**Vorliegende  
Stellungnahmen mit  
wesentlichem  
Umweltbezug**

**Stellungnahme zur 3. Änderung des Bebauungsplans Nr. 55a „Gewerbegebiet Enste II“**

**Aufstellung der 3. Änderung des Bebauungsplans Nr. 55a „Gewerbegebiet Enste II“  
sowie der 95. Änderung des Flächennutzungsplans**

**Aufstellung der 3. Änderung des Bebauungsplans Nr. 55a "Gewerbegebiet Enste II" sowie der 95. Änderung des Flächennutzungsplans**

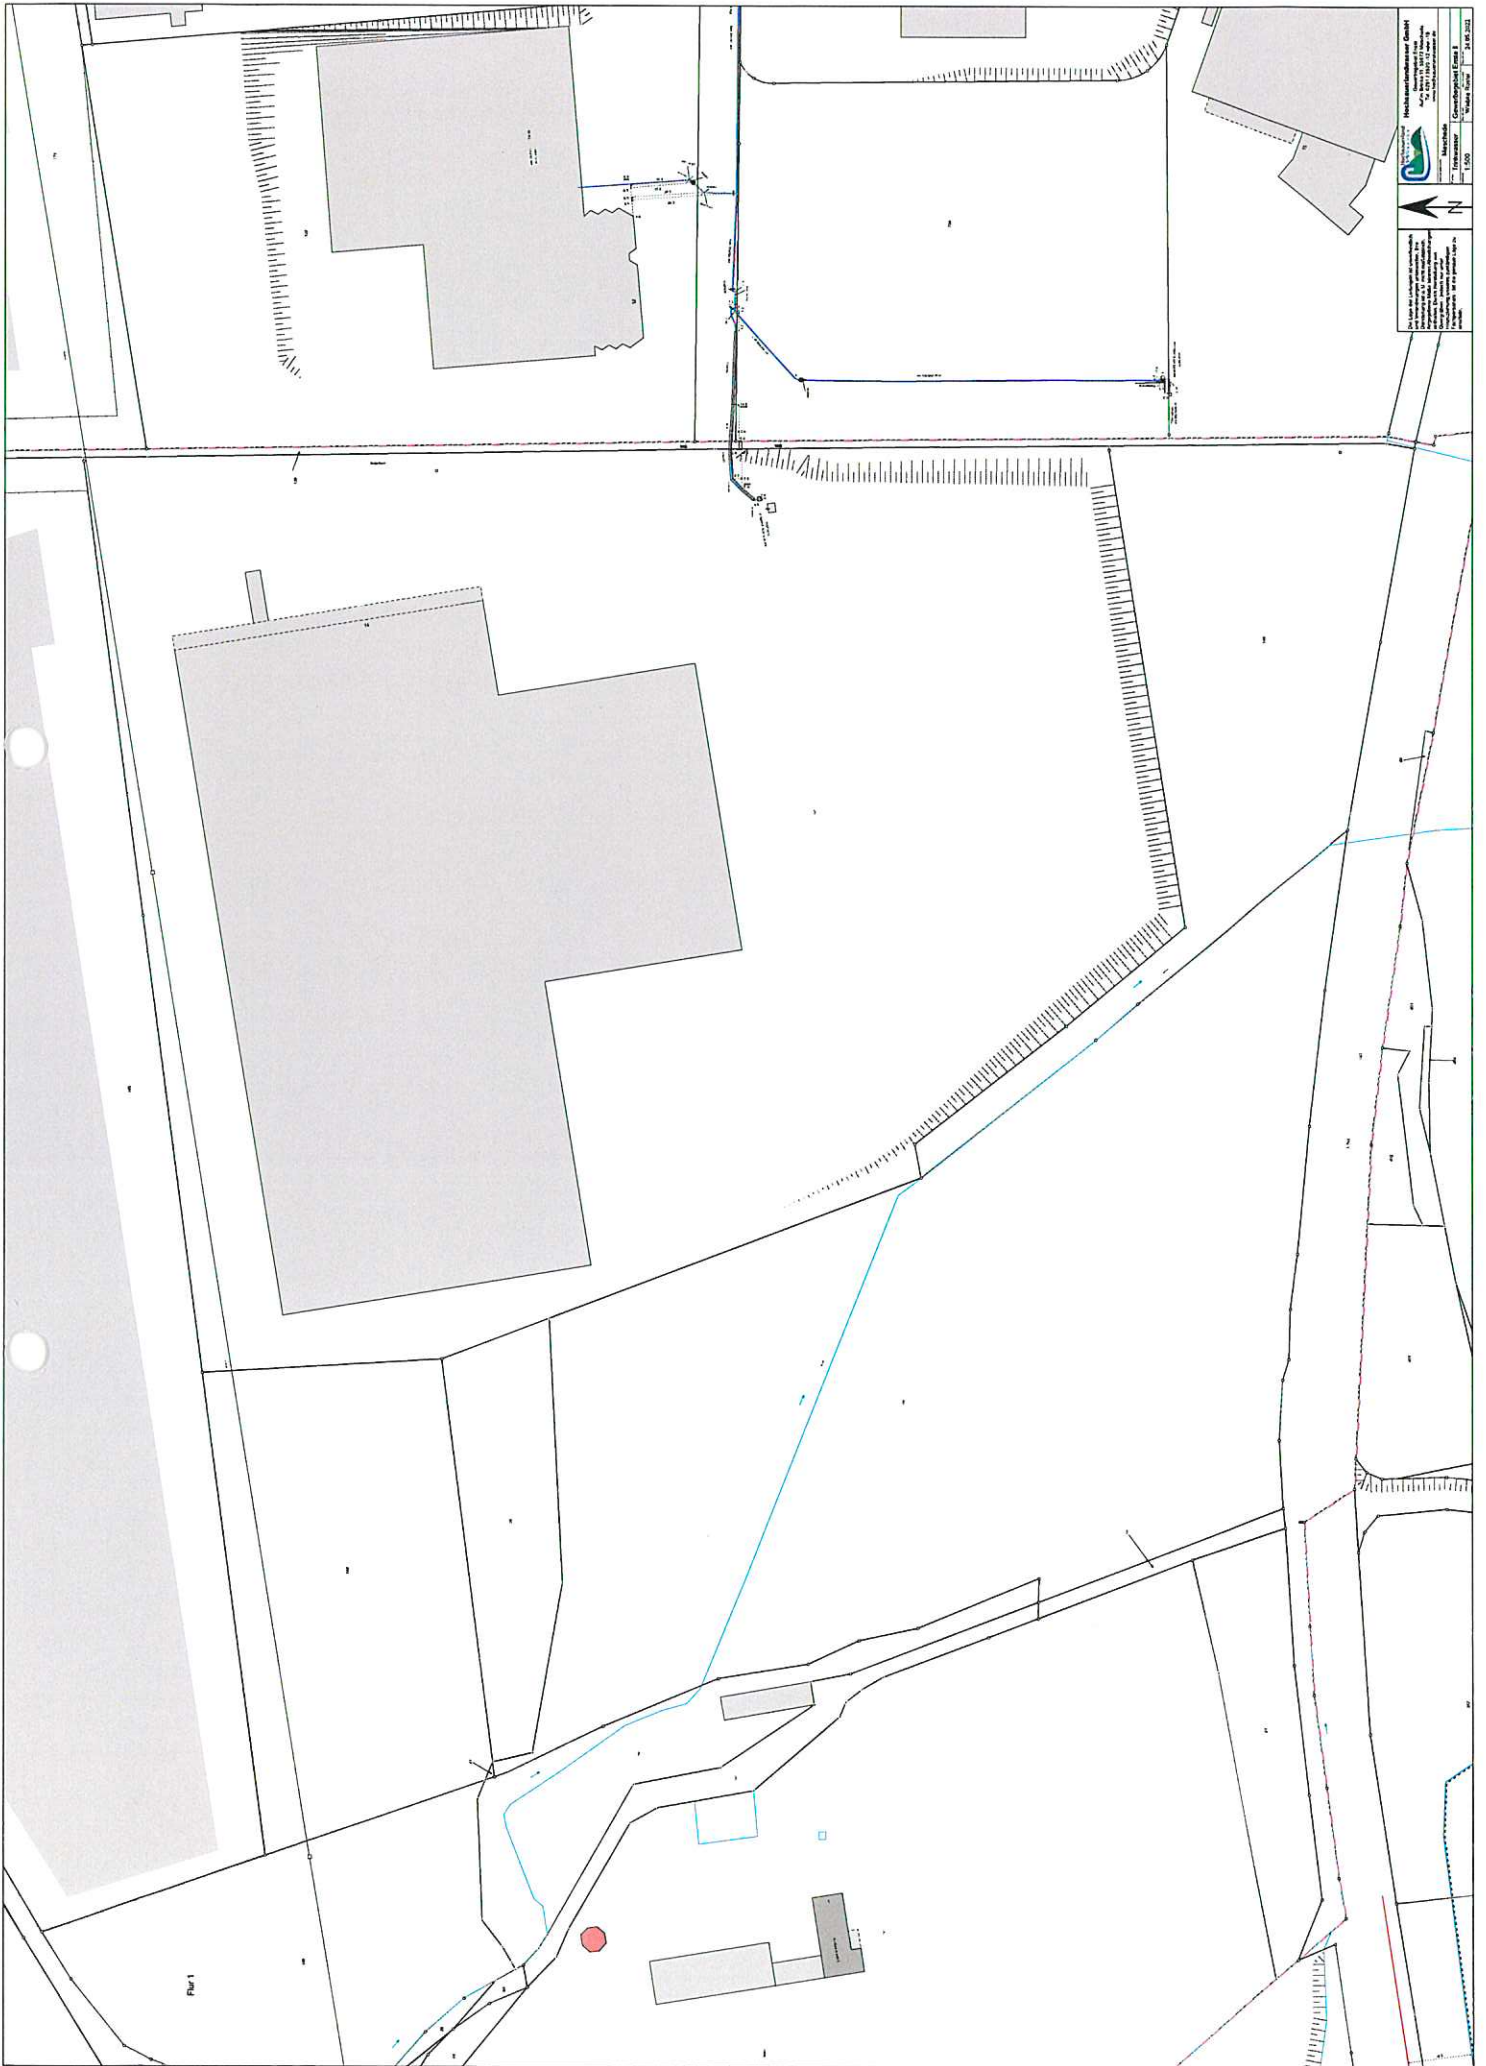
wie Sie unserem beigefügten Trinkwasserbestandsplan entnehmen können, befindet sich innerhalb des von Ihnen angezeigten Geltungsbereich keine Wasserversorgung seitens der Hochsauerlandwasser GmbH.

Die Trink- und Löschwasserversorgung ist somit nicht gesichert.
